**SUBJECT: ON Semiconductor Product Bulletin #16022**

**TITLE: Use of winged type crimp design + rib for TSSOP4.4mm shipping tubes**

**AFFECTED PRODUCT DIVISION: LOGIC AND ANALOG PRODUCTS**

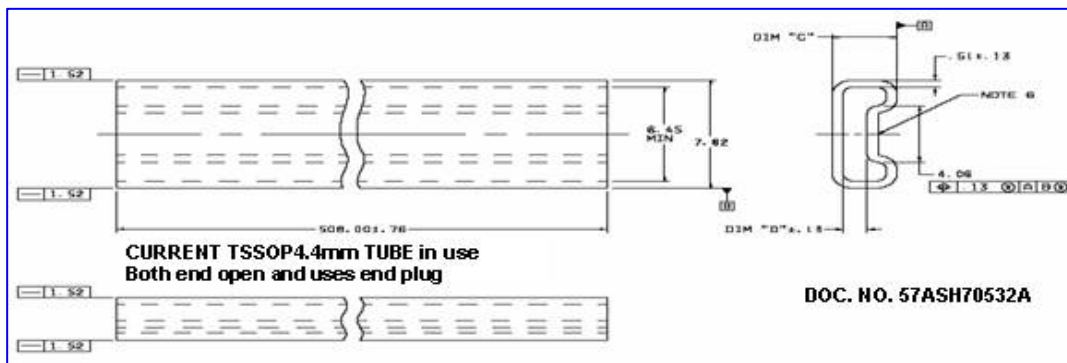
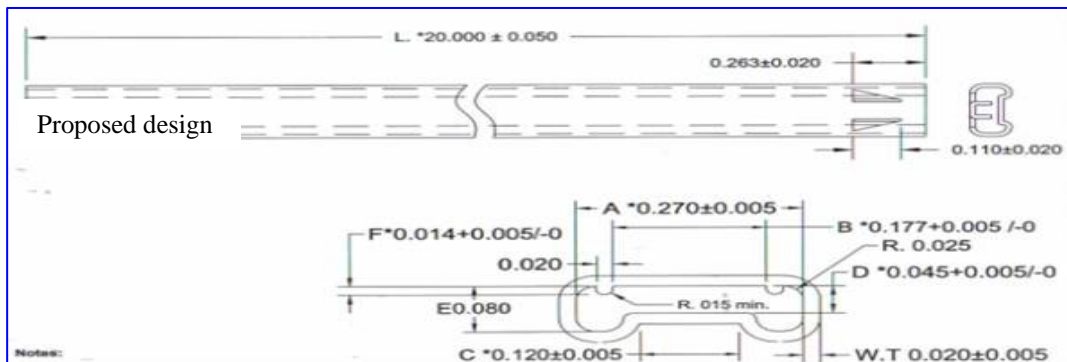
**DESCRIPTION AND PURPOSE:** ON Semiconductor will be expanding the use of the crimp design with additional ribs tube currently used on SOIC narrow body shipping tubes, to the TSSOP 4.4mm shipping tubes. The crimp style tube helps to eliminate side sway of the units inside the tube, which can result in bent leads. The crimp tube design also removes the end plug at one end of tube.
